RESUELVE CONSULTA DE PERTINENCIA DE INGRESO AL SISTEMA DE EVALUACIÓN DE IMPACTO AMBIENTAL DEL PROYECTO “USO DE GAS NATURAL COMO COMBUSTIBLE PRINCIPAL OPERACIÓN CENTRAL LOS VIENTOS”.

RESOLUCIÓN EXENTA (N° digital en costado inferior izquierdo).

Valparaíso, 17 de agosto de 2020.

Figura 1: Ubicación receptores de interés.

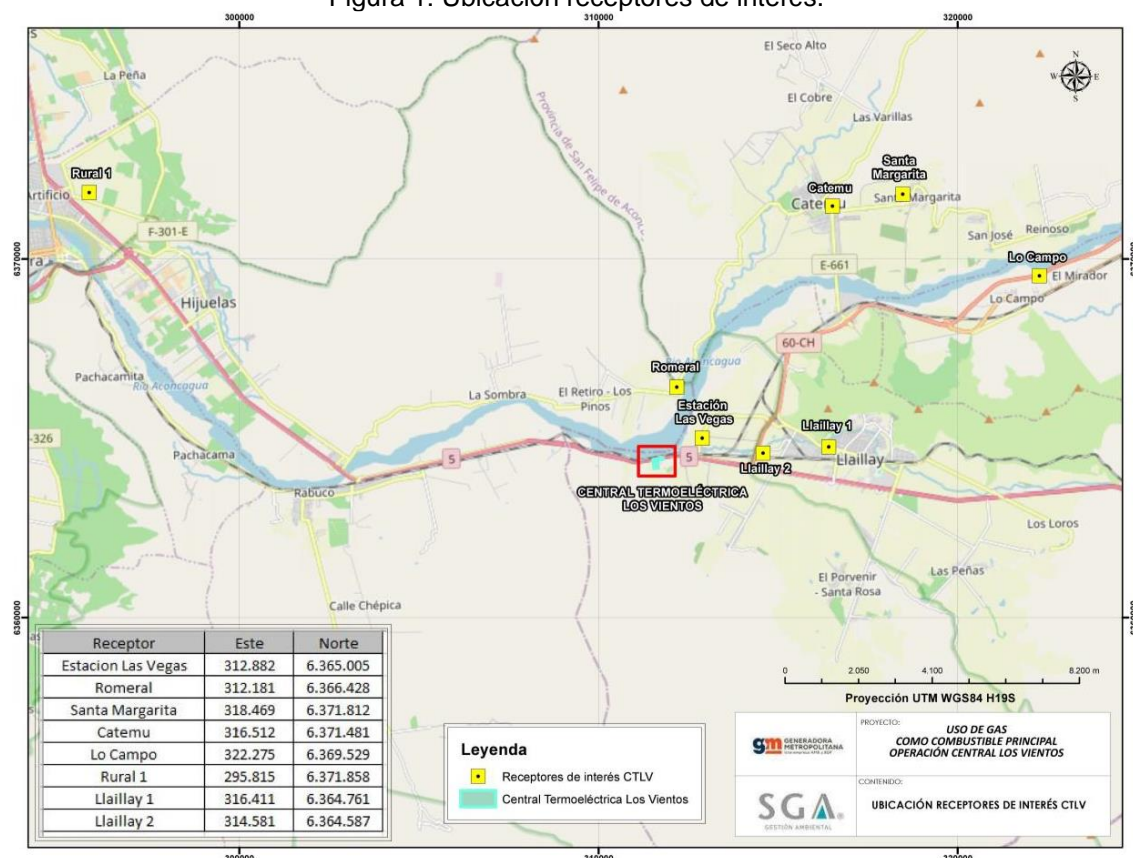
En la figura siguiente se muestra la ubicación de todos los receptores de interés evaluados, tanto las estaciones de monitoreo de MP₁₀ como los dos puntos ubicados en la localidad de Llay Llay.
